## Fylkesmannen i Hordaland

Vår referanse  
2016/11594 461.5  
Deres referanse

### **Endring av tillatelse til utfylling av masser i Store Lungegårdsvann**

Figur 1. Det røde feltet viser planlagt utfyllt areal opp til kote 1,5. Det skal fylles ca.10 meter ut fra dagens strandlinje.

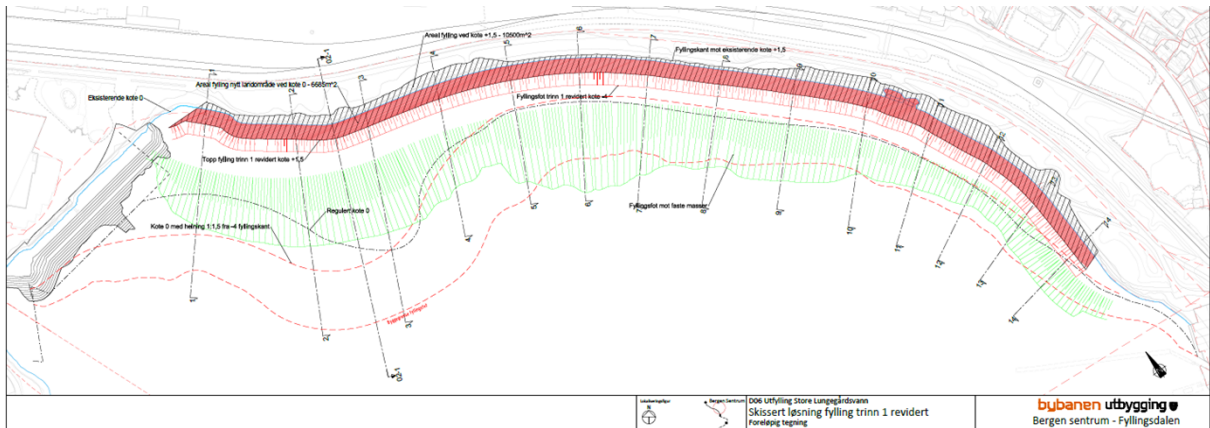
Bybanen Utbygging har behov for å fylle opp fra kote minus 4 opp til kote 1,5 langs utfyllingsområde i en bredde på 10 meter fra dagens strandlinje. Årsaken er at man trenger dette arealet for å sikre trygg passasje for syklende og gående langs Store Lungegårdsvann, samt at deler av arealet trengs for å legge om en eksisterende fjernvarmeledning.

Denne utfyllingen vil legges oppå den utfyllingen som er etablert siden anleggsarbeidene startet opp sommeren 2017, og som er avsluttet på kote minus 4. Det er anslått at mengden stein for å etablere utfyllingen utgjør ca. 38 000 m<sup>3</sup>.

**Endringen medfører at utfylling kan skje opp til kote 1,5 for å etablere en intern anleggsvei langs utfyllingsområdet. Endringen medfører ikke at det skal tilføres større mengder sprengstein enn i den opprinnelige tillatelsen.**
